Saint-Léonard

PLU Modification Simplifiée du Plan Local d'Urbanisme

Rapport de présentation

Dans le cadre de la modification simplifiée du PLU de Saint Léonard, les documents suivants sont à changer :

7.3. AUyb du parc d'activités des Hautes Falaises

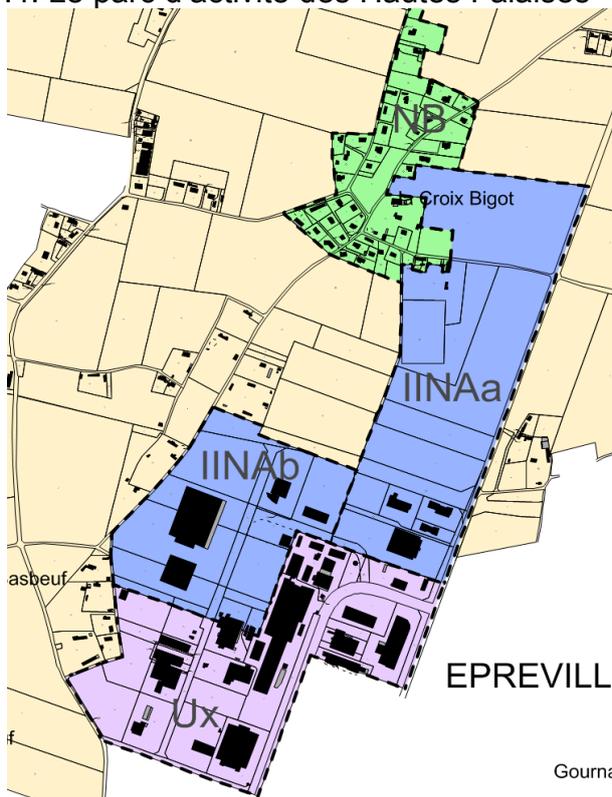
L'orientation d'aménagement concerne une extension sud de la zone d'activités des Hautes Falaises, située dans le secteur AUyb. Les indications suivantes précisent les conditions d'aménagement dans une relation de compatibilité :

Un seul accès automobile au secteur sera réalisé en face de la rue Jean Paumier (voirie existante du parc d'activités des Hautes Falaises).

A partir de cette entrée unique, une contre-allée parallèle à la RD79 permettra la desserte des lots réalisés dans le secteur.

Une haie libre plantée d'arbres d'espèces locales devra être réalisée sur les limites du secteur en contact avec la zone A du PLU et en limite de la commune de Froberville

Une zone non-aedificandi de sécurité, où toute construction est interdite sur une largeur de 10 mètres à partir de la limite séparative, sera mise en place.

1.2.3. Dans le parc d'activités des Hautes Falaises

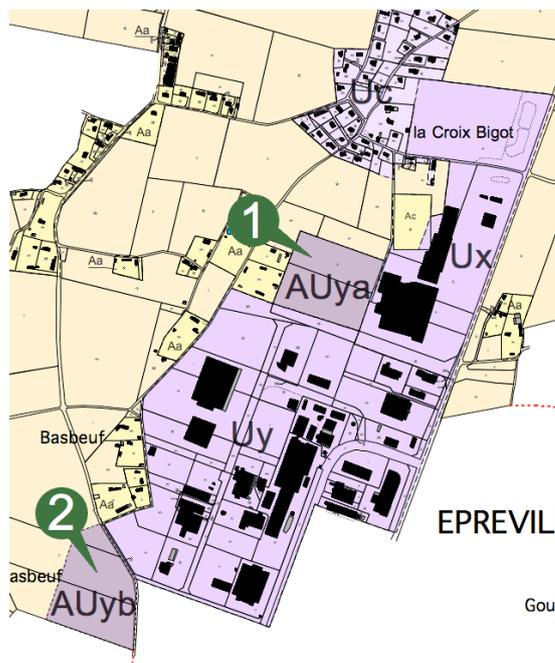
Derrière le centre commercial (Ux), la première extension (n°1) de la zone Uy de 5ha doit accueillir des nouvelles entreprises en continuité du parc d'activité d'intérêt communautaire des Hautes Falaises.

La seconde extension (n°2) du parc d'activité des Hautes Falaises représente également une superficie de 5ha.
